Altstadt-Radlring

Abschnitt 3.2 – Thomas-Wimmer-Ring

Oberflächengestaltung des Thomas-Wimmer-Rings nach Fertigstellung der Tiefgarage
Empfehlung Nr. 14-20 / E 02633 der Bürgerversammlung des Stadtbezirks 01 - Altstadt-Lehel
am 06.06.2019

Beschluss der Vollversammlung des Stadtrates vom 22.01.2020
Öffentliche Sitzung

Ostseite - Variante 4 - Skizze im Umgriff B-Plan

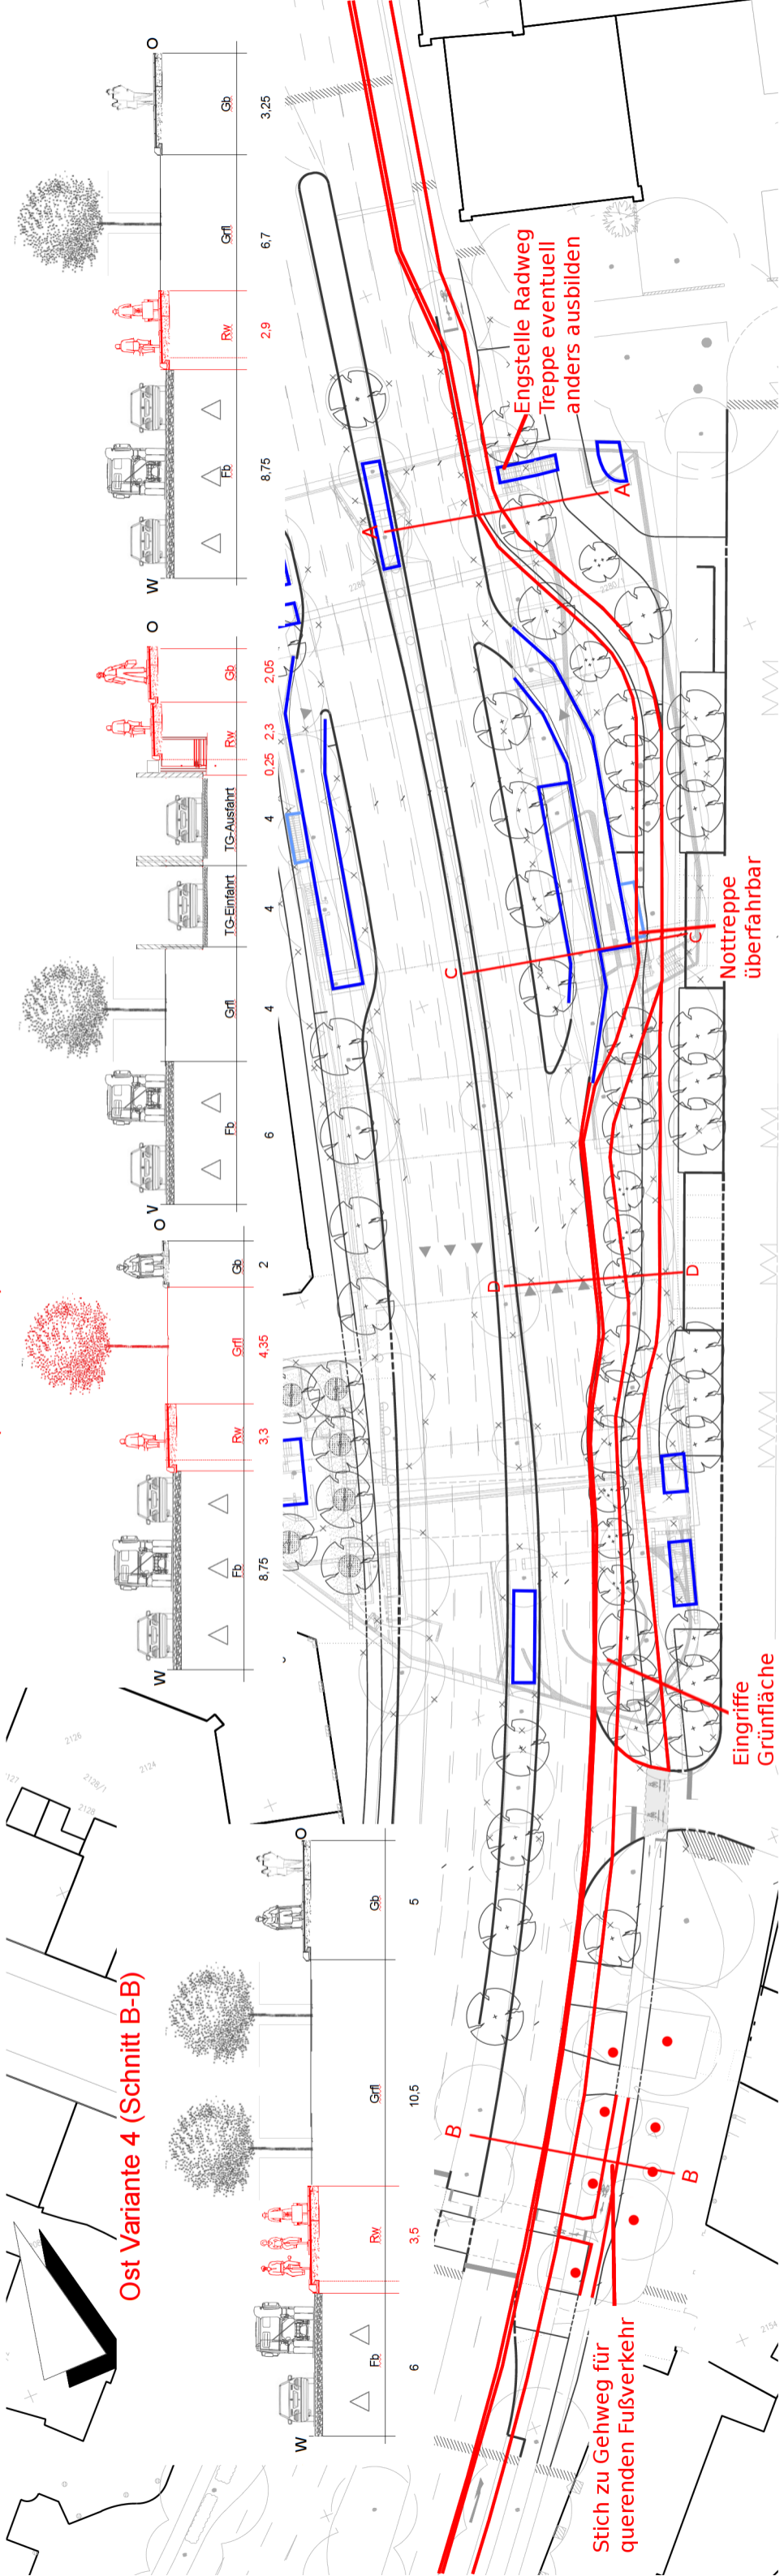
Kann eine Variante auf der Ostseite mit zwei Fahrspuren und ohne Baumfällungen dargestellt werden?

Das Referat für Stadtplanung und Bauordnung hat eine vierte Variante an der Ostseite ausgearbeitet, in der zwei Fahrspuren erhalten bleiben und keine Baumfällungen nötig sind. Diese ist als Anlage 14 diesem Deckblatt beigelegt. Die Variante beruht auf einem Angebot des Investors, die Planung eines Treppenhauses als Tiefgaragenausgang anzupassen, sodass eine verlängerte Tiefgaragenausfahrt möglich ist. Die Verlängerung der Ausfahrt bedeutet eine zusätzliche Engstelle für den Radverkehr. Der Altstadt-Radring kann dort nur mit einer Breite von ca. 2,40 m ausgeführt werden.

An der Querung für den Fußverkehr ist eine Führung des Radwegs direkt neben der Fahrbahn vorgesehen, um Baumfällungen durch den verbreiterten Zweirichtungsradweg zu vermeiden. Querende Fußgängerinnen und Fußgänger benötigen einen eigenen Gehweg, damit sie nicht auf den Radweg geleitet werden. Zusammen mit dem Baureferat hat das Referat für Stadtplanung und Bauordnung einen Vorschlag erarbeitet, wie der Fußverkehr geführt werden kann (siehe Anlage 14). Baumfällungen sind dabei nicht notwendig.

Im Ergebnis bedeutet die Variante eine zweispurige Führung des Thomas-Wimmer-Rings an der Ostseite. Baumfällungen können vermieden werden. Diese Führung bedeutet einen Eingriff in die, im Bebauungsplan festgesetzte, Grünfläche durch den Radweg. Dadurch entfallen ca. 150 Quadratmeter der öffentlichen Grünfläche. Voraussichtlich ist es in dieser Grünfläche möglich, alle Bäume, die in der ursprünglichen Planung vorhanden waren, an anderer Stelle vorzusehen. Aufgrund der Verlegung und Verbreiterung des Radwegs sind zwölf der nach Bebauungsplan festgesetzten Baumneupflanzungen in ihrem Standort betroffen. In der weiteren Planung ist zu prüfen, ob durch das Verschieben Richtung Straßenraum und Tiefgaragenausfahrt die geplanten Baumstandorte erhalten werden können.

Stich zu Gehweg für querenden Fußverkehr

Eingriffe Grünfläche

Nottreppe überfahrbar

Engstelle Radweg Treppe eventuell anders ausbilden

Aufgrund der Stellungnahme der Branddirektion sowie der Anpassung der Planung des Investors kommt das Referat für Stadtplanung und Bauordnung zur Einschätzung, dass Variante 4 auf der Ostseite in der Abwägung zu bevorzugen ist.

Ost Variante 1,2&4 (Schnitt C-C)

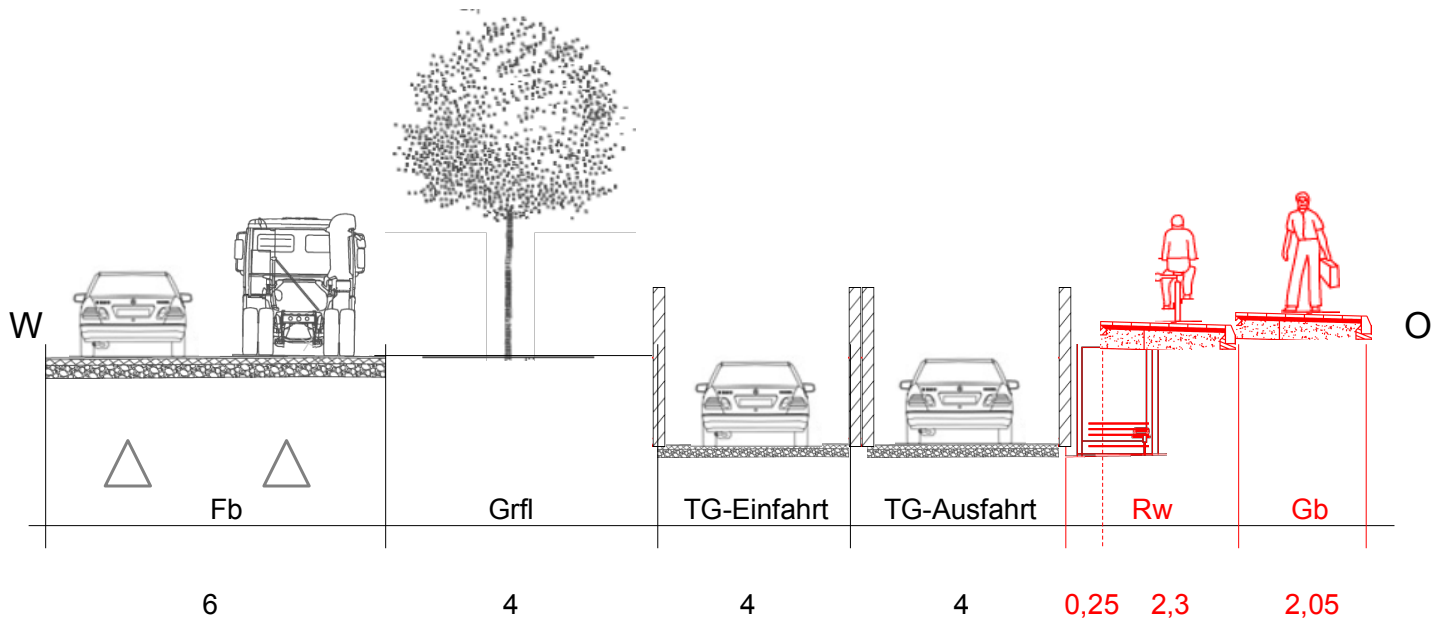
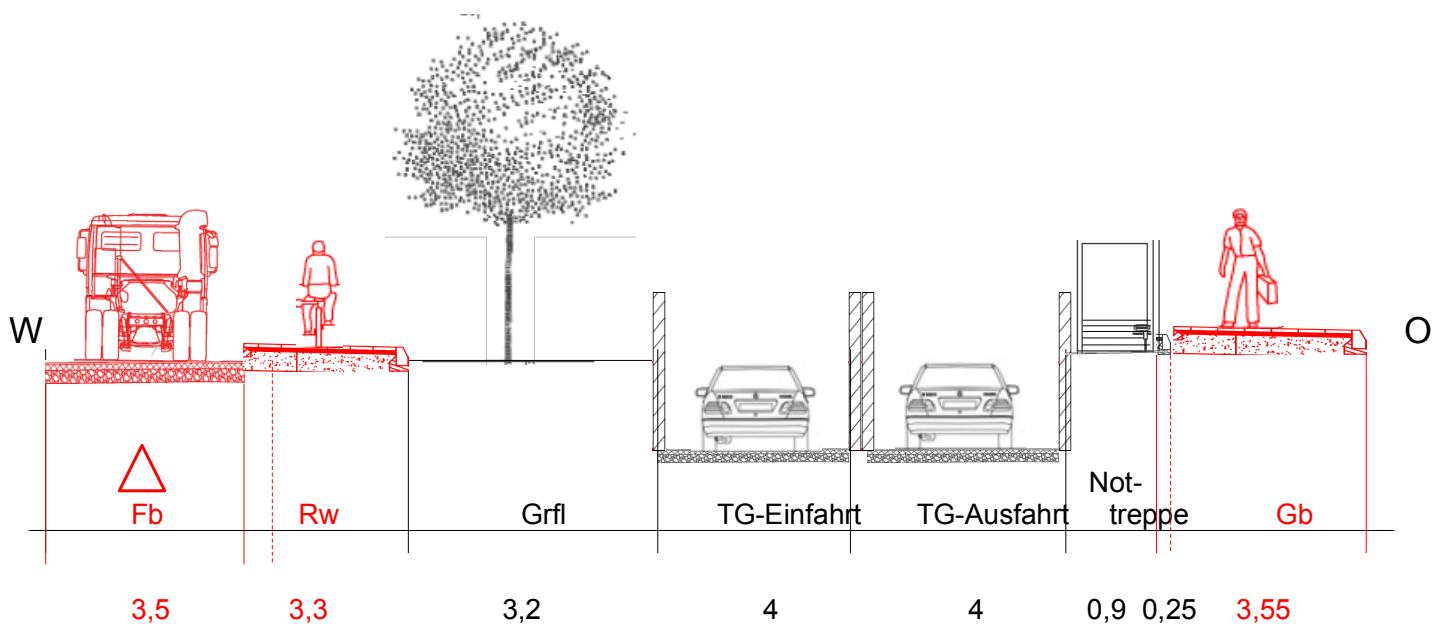
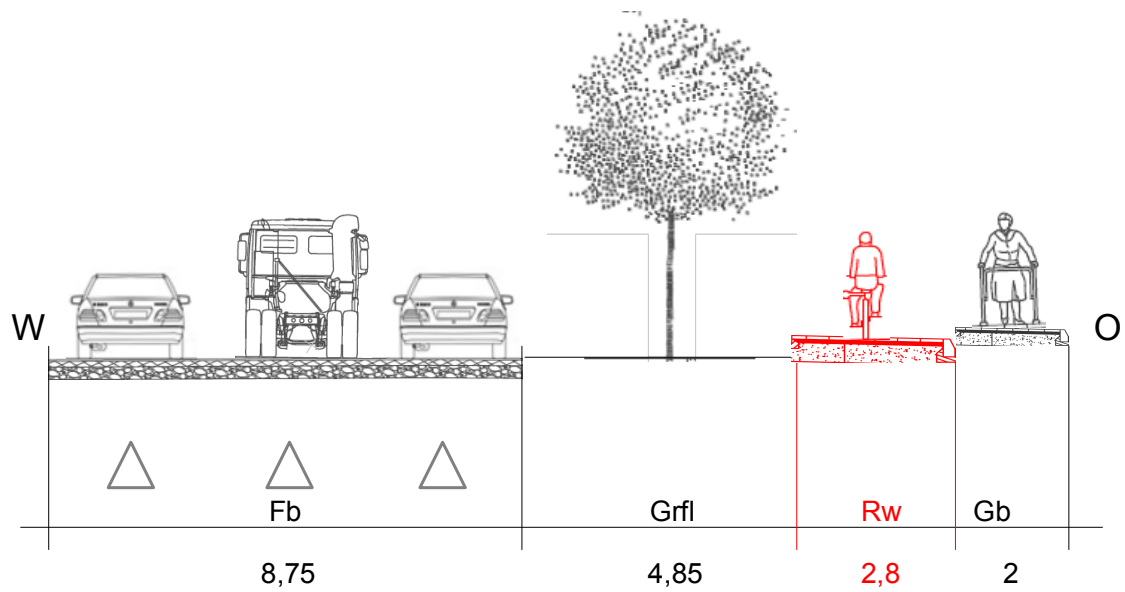
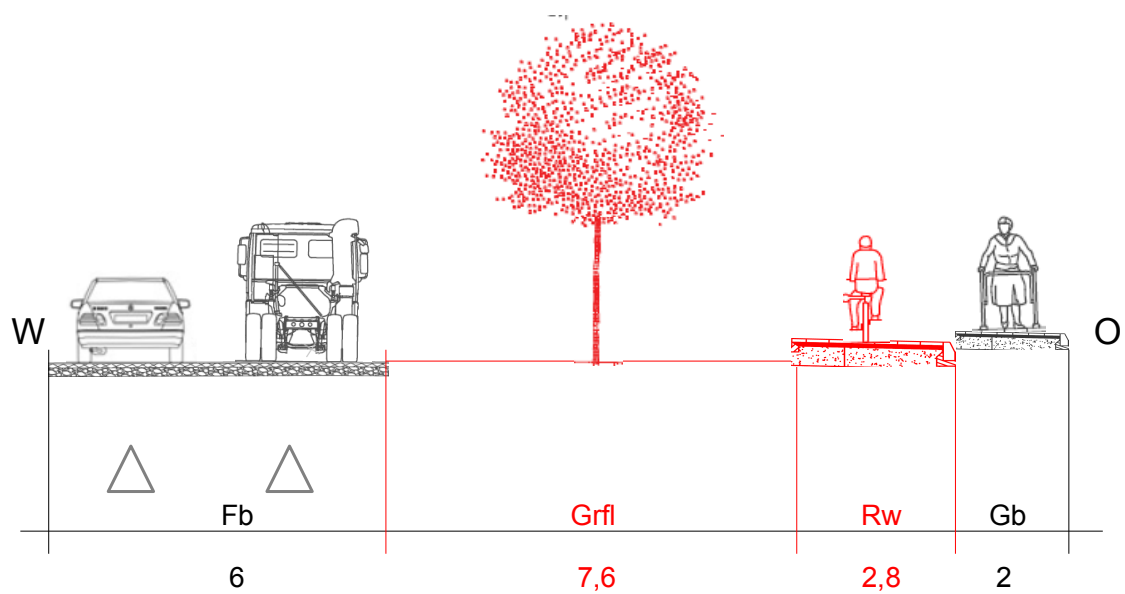
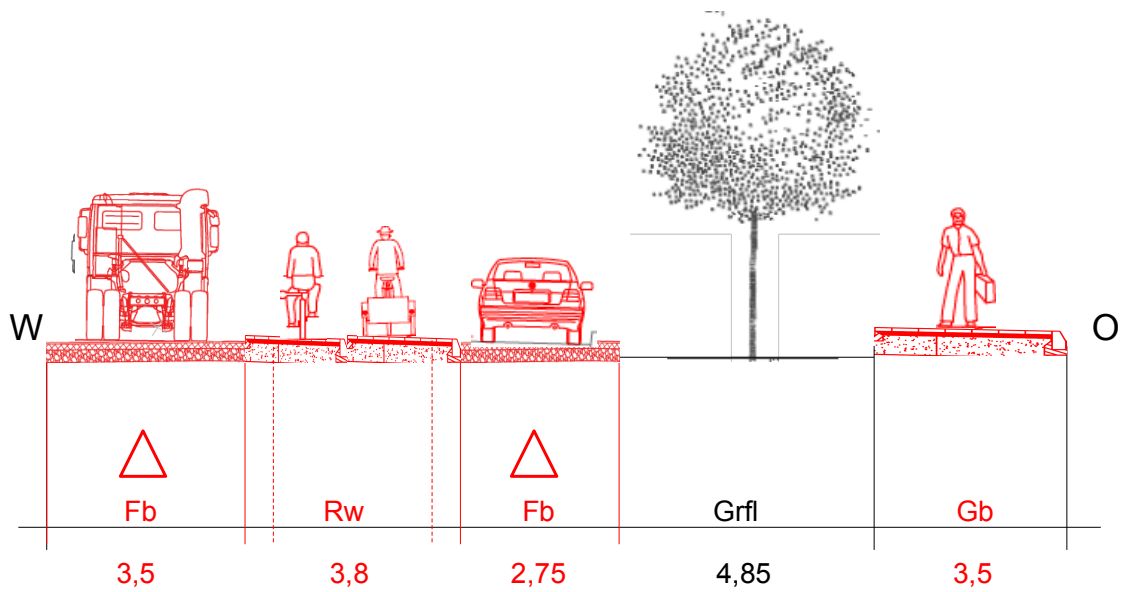
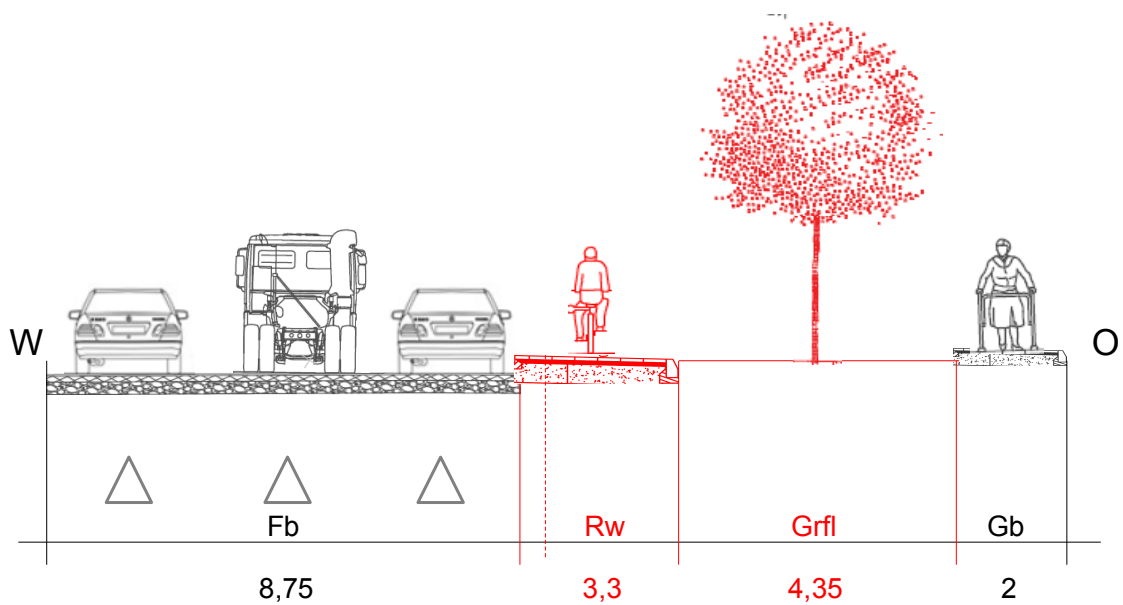
Bitte um zusätzliche Straßenquerschnitte.

Das Referat für Stadtplanung und Bauordnung hat auf der Ostseite an zwei zusätzlichen Stellen Querschnitte der Straße erarbeitet, die als Anlage 15 diesem Deckblatt beiliegen. Die Querschnitte liegen in der Einfahrt der Tiefgarage an der Ostseite und in der Engstelle auf Höhe der Rampe.

Anzahl Fahrspuren am Thomas-Wimmer-Ring Richtung Maximilianstraße bei Variante Ost 2

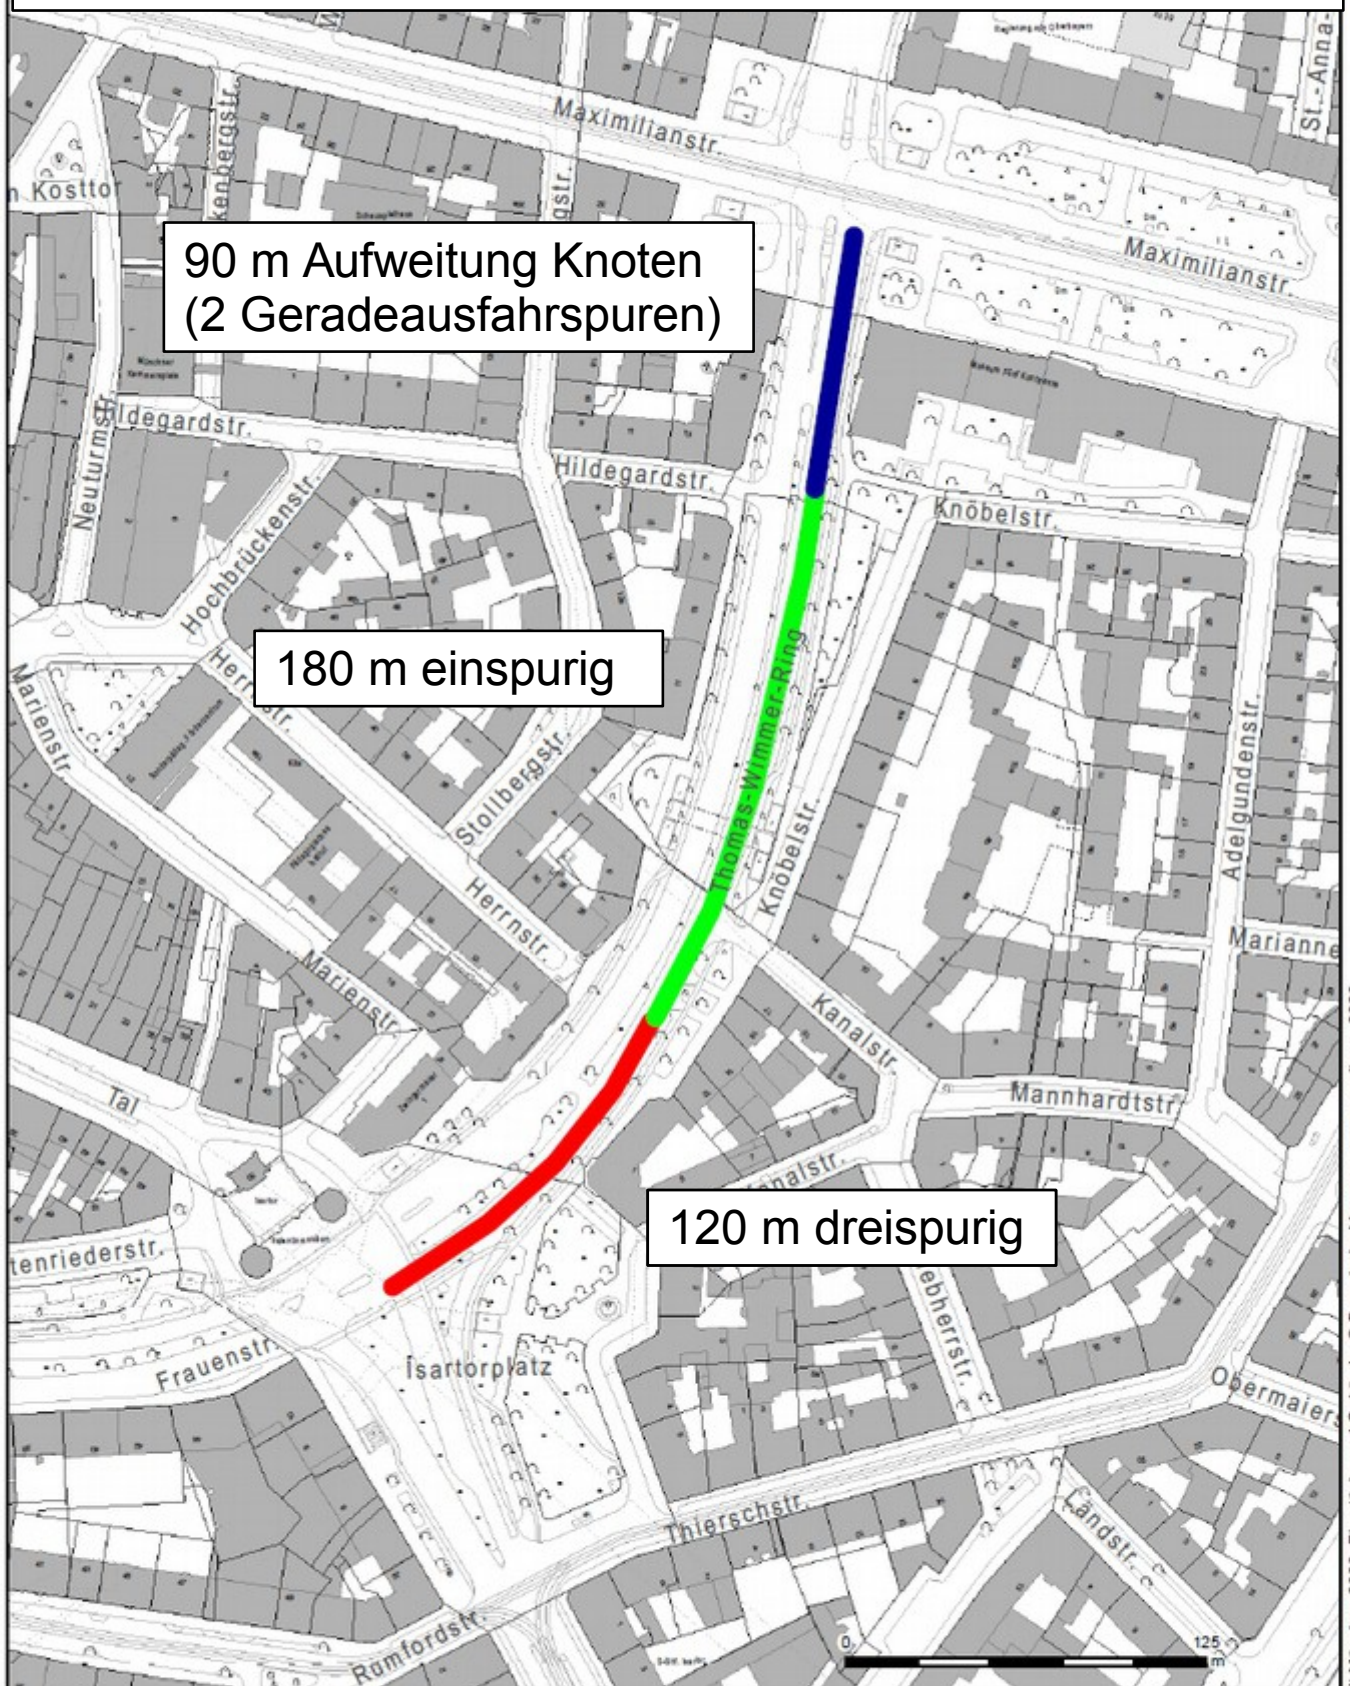
Darstellung der Anzahl der Fahrspuren an der Ostseite Thomas-Wimmer-Ring.

Das Referat für Stadtplanung und Bauordnung hat die Anzahl der Fahrspuren auf der Ostseite des Thomas-Wimmer-Rings für Variante 2 überprüft und stellt diese in Anlage 16 dar.
